**Avis de la Mission Régionale d'Autorité environnementale
Nouvelle-Aquitaine
sur le projet de parc éolien Nord N11
dans les communes de Vérines, Longèves et Angliers (17)**

AVIS NA-2026-016024/A P

Localisation du projet :	Commune de Vérines, Longèves et Angliers (17)
Maître d'ouvrage :	Société ÉOLIENNE D'AUNIS 1 SAS
Avis émis à la demande de l'Autorité décisionnaire :	Préfet de la Charente-Maritime
En date du :	26 mars 2026
Dans le cadre de la procédure d'autorisation :	Autorisation environnementale

Carte du PNR Marais Poitevin - extrait étude d'impact page 225

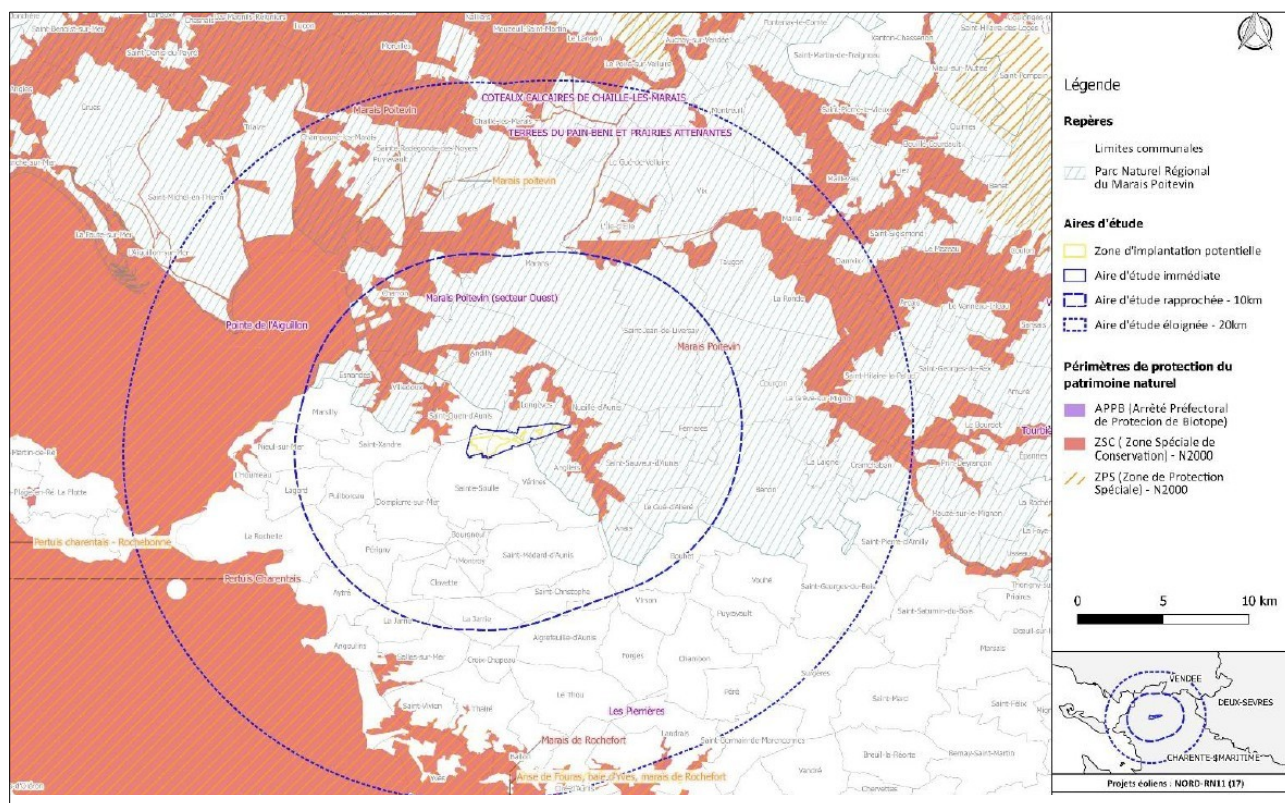
La ZIP est également concernée par le **Parc Naturel Régional du Parais Poitevin** qui dispose d'une stratégie de développement de l'éolien sur son territoire avec notamment une carte des vigilances environnementales et paysagères. Trois éoliennes du projet s'implantent en zone de vigilance majeure selon cette carte (points rouges, au sud). L'étude précise que les enjeux du parc ont été pris en compte par le projet en lien avec celui-ci. **La MRAe recommande de préciser si le projet a fait l'objet d'un avis des services du PNR et le contenu de celui-ci.**

Habitats naturels - extrait étude d'impact page 165

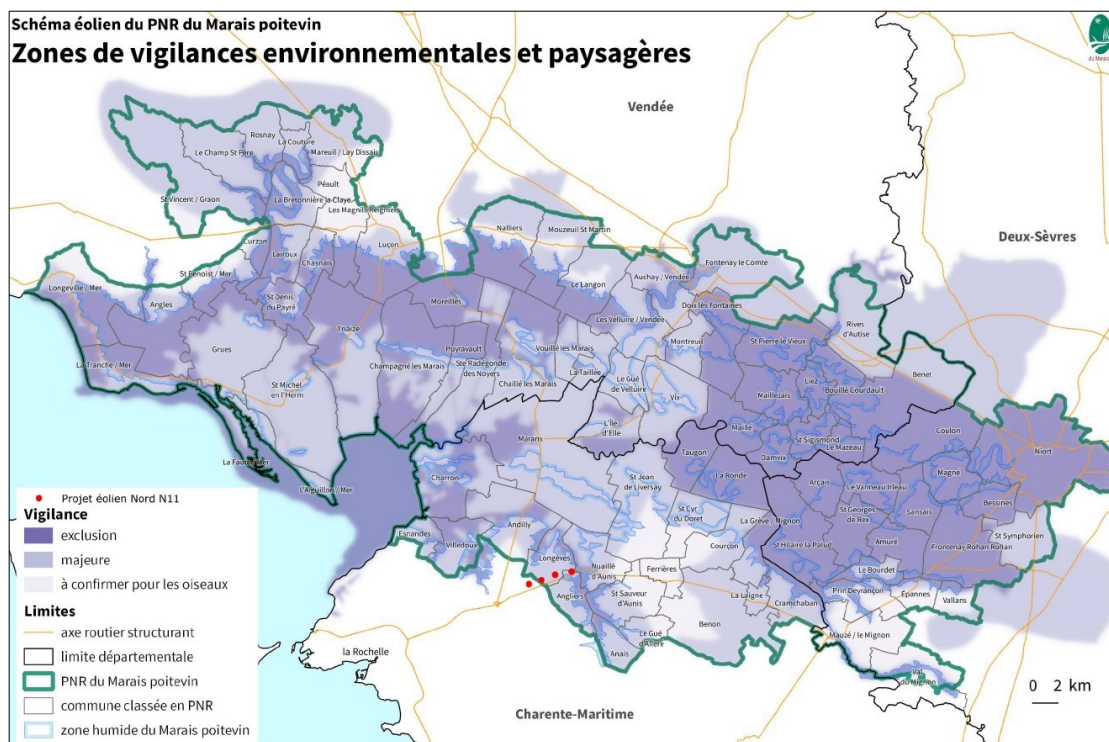
Ces investigations ont permis de mettre en évidence les différents habitats naturels du site d'implantation, cartographiés en page 165 de l'étude d'impact. L'aire d'étude apparaît peu diversifiée en termes d'habitats, la grande majorité étant constituée de cultures.

Concernant la **flore**, les investigations ont mis en évidence la présence de plusieurs espèces patrimoniales : L'orobanche pourprée, la Renoncule à feuilles d'Ophioglosse, l'Iris maritime et la Germandrée des marais. Des haies, cartographiées en page 167, sont présentes au sein de la ZIP.

Enjeux hiérarchisés pour les chiroptères - extrait étude d'impact page 192

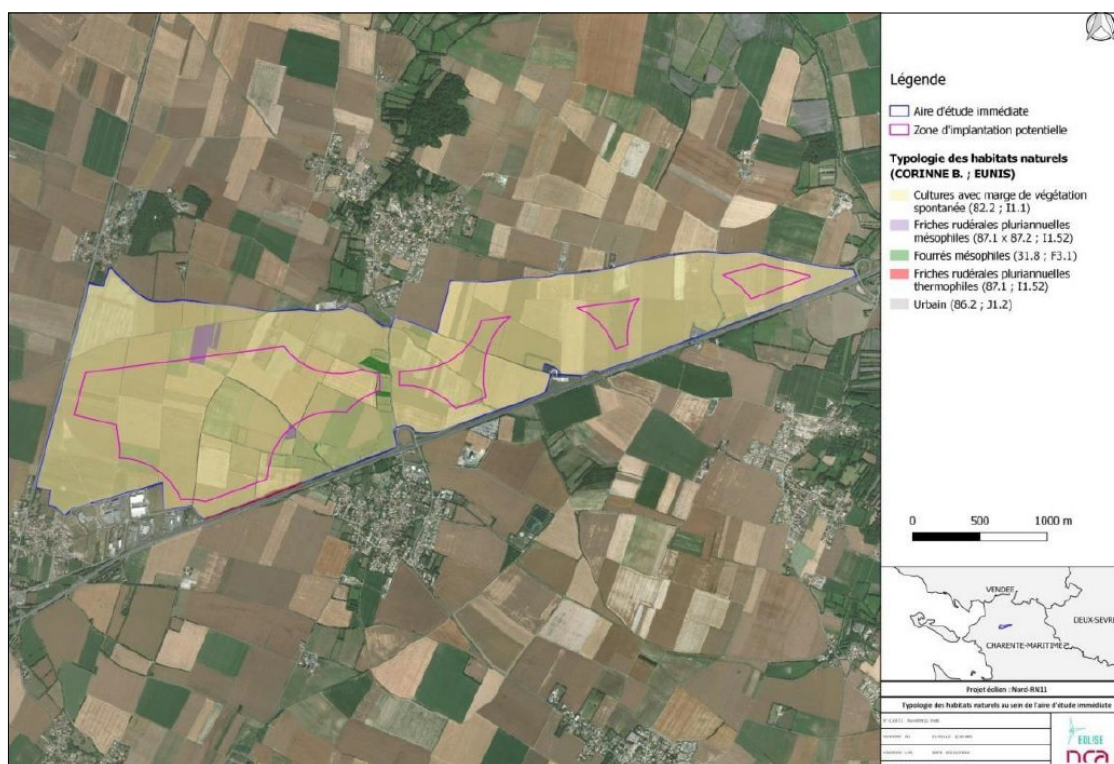
Concernant plus particulièrement les **chiroptères**, les investigations (basées sur la recherche de gîtes et d'écoutes ultrasoniques) ont mis en évidence la présence de plusieurs espèces (notamment Grande Noctule, Pipistrelle, Murins). Les principaux enjeux concernent les haies qui concentrent les activités les plus fortes. L'étude précise qu'un enjeu modéré a été défini au niveau des haies arbustives. L'étude présente une cartographie des enjeux pour les chiroptères, reprise ci-après.

La MRAe recommande que ces modalités de bridage fassent l'objet d'un appui et d'un suivi de mise en œuvre par un expert écologue, en lien avec l'exploitation des données issues du dispositif réglementaire de suivi d'activité et des mortalités.

Il s'avère également que sur les 4 éoliennes, 2 d'entre elles présentent une **distance vis-à-vis des secteurs sensibles** (distance bout de pôle / boisement ou haie) inférieure à 100 m (cf tableau en page 415, 97 m pour l'éolienne E1 et 56 m pour E2).

Il convient à cet égard de rappeler les recommandations figurant dans les Lignes Directrices pour la prise en compte des chauves-souris dans les projets éoliens qui prescrivent de respecter une distance minimale de 200 m entre les éoliennes et les habitats sensibles pour les chauves-souris (boisements, haies, zones humides, cours d'eau) afin de limiter les risques de mortalité de ces espèces.

La MRAe note que le dossier ne présente pas d'analyse d'alternatives permettant de prendre en compte les recommandations techniques connues concernant les chiroptères, alors qu'il s'agit d'un enjeu fort pour le projet. La MRAe recommande au porteur de projet d'exposer si de telles alternatives ont été étudiées et pourquoi le cas échéant elles ont été écartées.

Parcs éoliens recensés autour du projet – extrait étude d'impact page 226

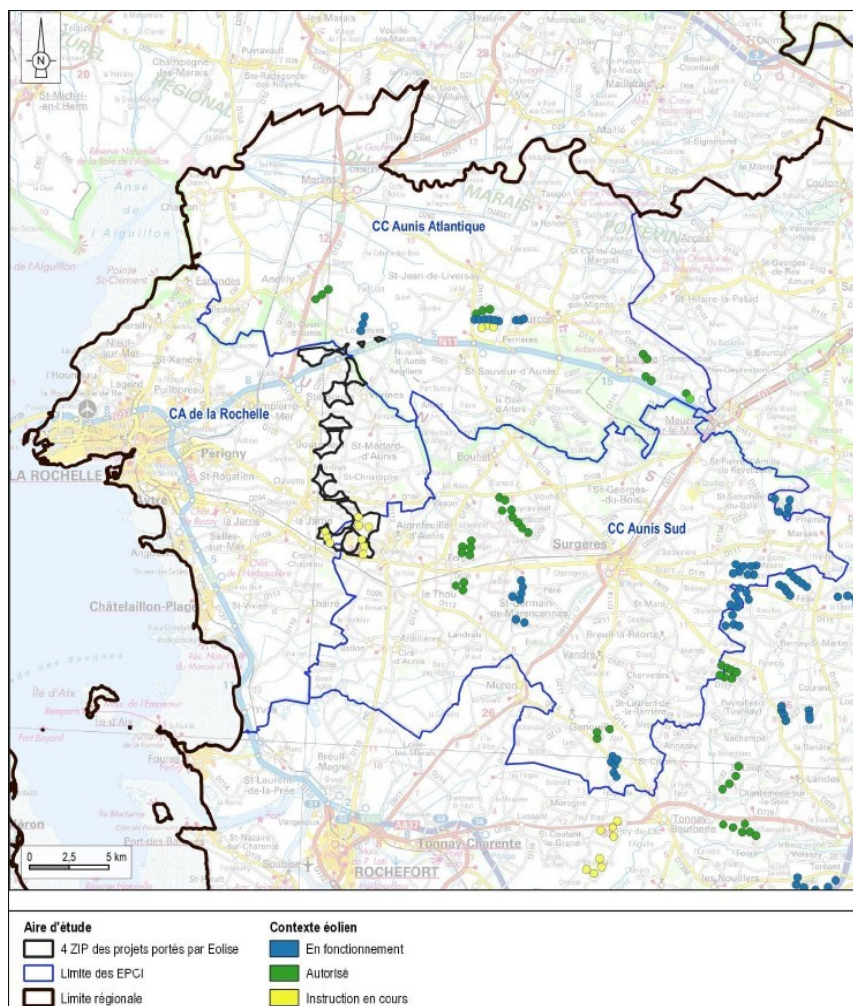
L'étude présente en pages 459 et suivantes une analyse des effets cumulés avec les autres parcs éoliens, notamment en termes d'effet barrière pour les oiseaux migrateurs. L'étude conclut à une incidence potentiellement limitée du fait des distances entre parcs (distance de 750 m). **La MRAe note que seul le suivi environnemental du parc éolien permettra de confirmer ou d'infirmer cette affirmation. Elle recommande également d'enrichir de manière continue l'analyse figurant dans l'étude d'impact par la présentation des suivis environnementaux disponibles au niveau des autres projets éoliens.**
